ABDA KÖZSÉG

TELEPÜLÉSSZERKEZETI TERV,

HELYI ÉPÍTÉSI SZABÁLYZAT ÉS SZABÁLYOZÁSI TERV MÓDOSÍTÁS

JÓVÁHAGYOTT DOKUMENTÁCIÓ

kivonat Abda község beépítésre szánt területeinek módosított szabályozási tervéből

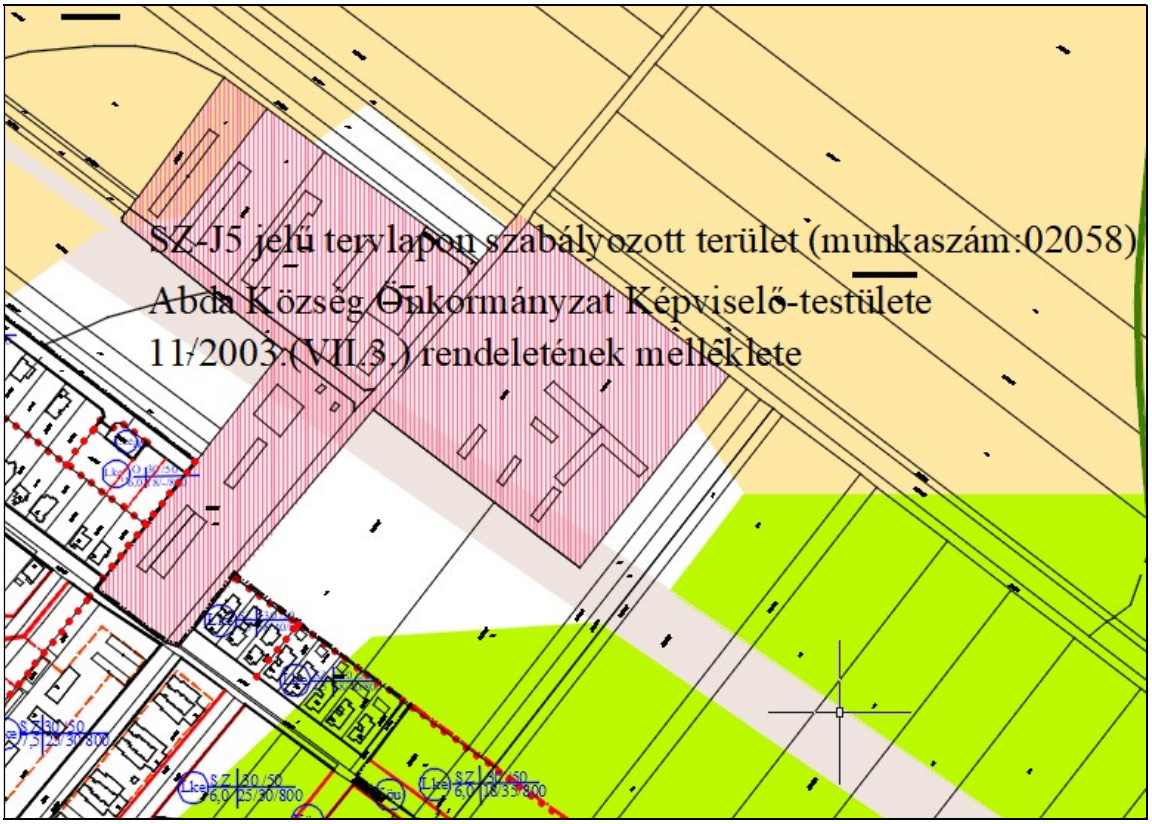
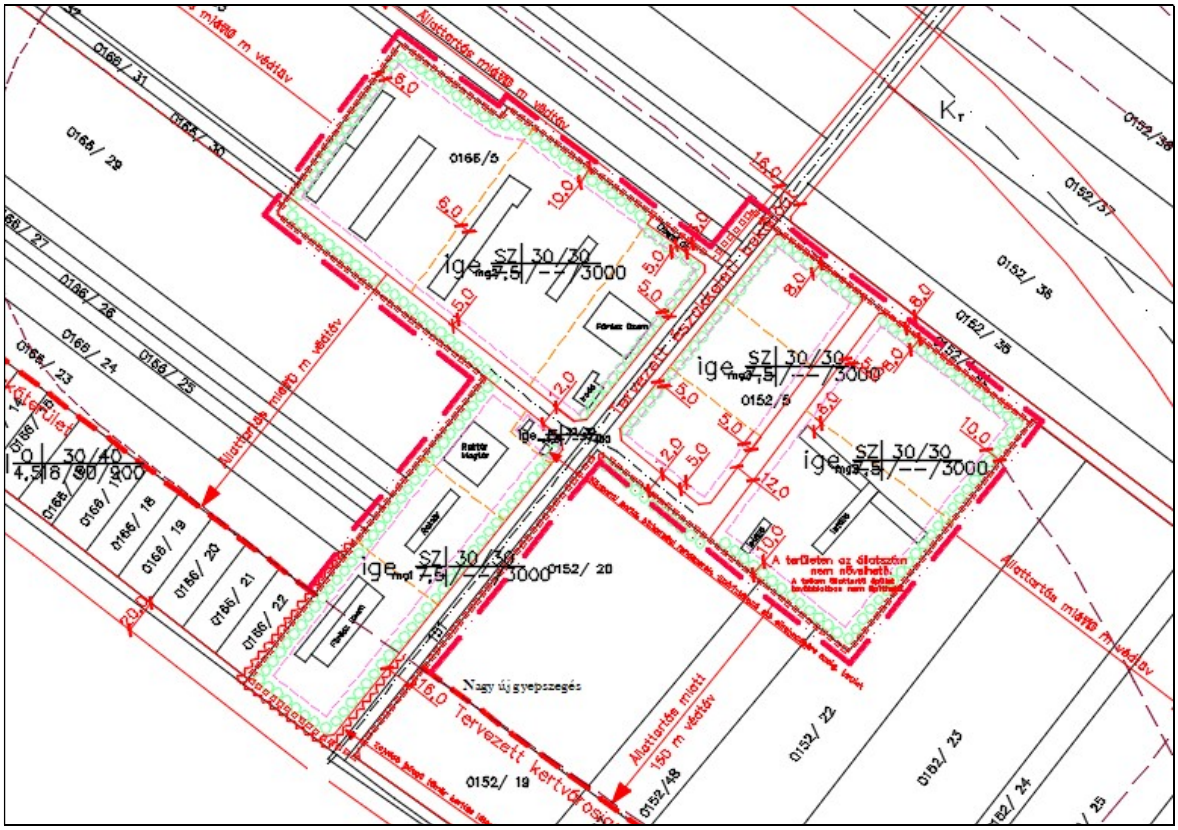
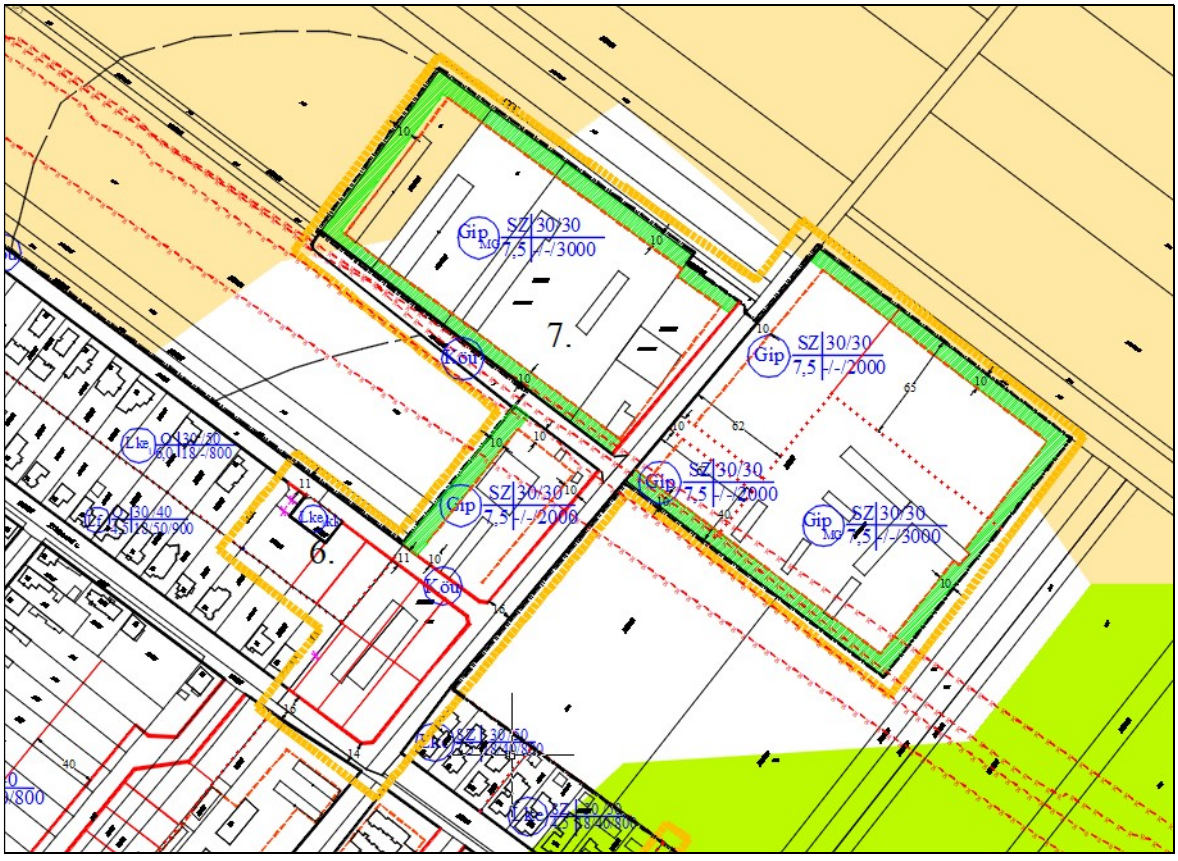
7. <u>A mezőgazdasági üzemi területre vonatkozó változtatások az alábbiak szerint:</u>

A mezőgazdasági major területére hatályos szabályozási terv 2003-ban készült, azóta változatlan.
Jelen módosítás keretében a mezőgazdasági üzemi területre vonatkozóan, a hatályos tervek átszerkesztésre kerülnek az abdai beépítésre szánt területek szabályozási tervére az alábbi módosításokkal:
